Date : 24 mars 1992

Blocage du disque dur durant son temps d'adressage

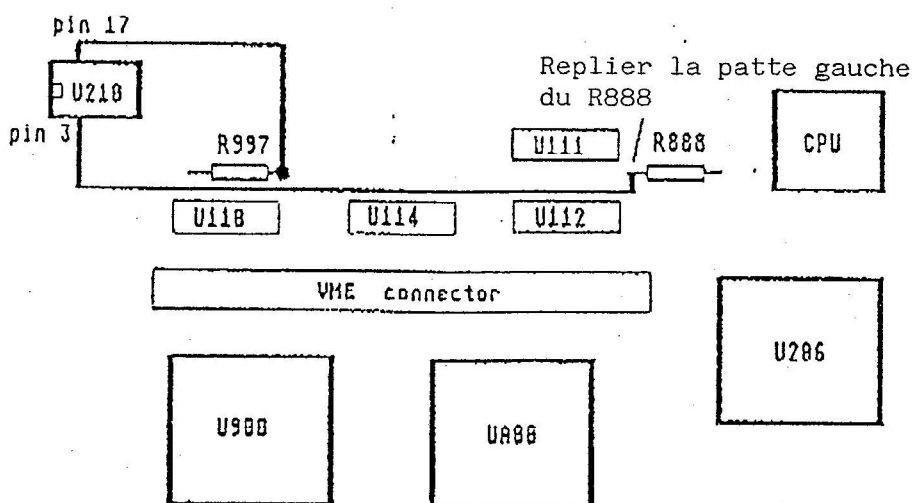
Certains TT peuvent se bloquer durant le temps d'adressage du disque dur, par exemple lors du copiage de grands dossiers ou pendant la formation.

Si ce phénomène se produit il faut d'abord vérifier de quelle version de carte mère est équipé le TT.

Si le TT est équipé d'une carte rev.D (voir info 99) il faut faire la modification suivante :

A gauche du 68030 on trouve la résistance R888. Il faut en couper la patte gauche et la replier prudemment. Disconnecter également le pin 3 du U210 de la carte mère et la replier prudemment. Au moyen d'un fil faire le raccord entre le pin 3 du U210 et la résistance.

Faire exactement la même opération entre le pin 17 du U218 et la patte droite de la résistance R997.

Pour pouvoir faire les modifications il est nécessaire de démonter le TT. Vu que la modification se fait près du bus VME il est nécessaire d'enlever la plaque métallique qui protège les cartes VME.

P.S. Nous vous conseillons d'isoler les fils au moyen d'une gaine rétractible, d'un kit de montage ou en les collant.
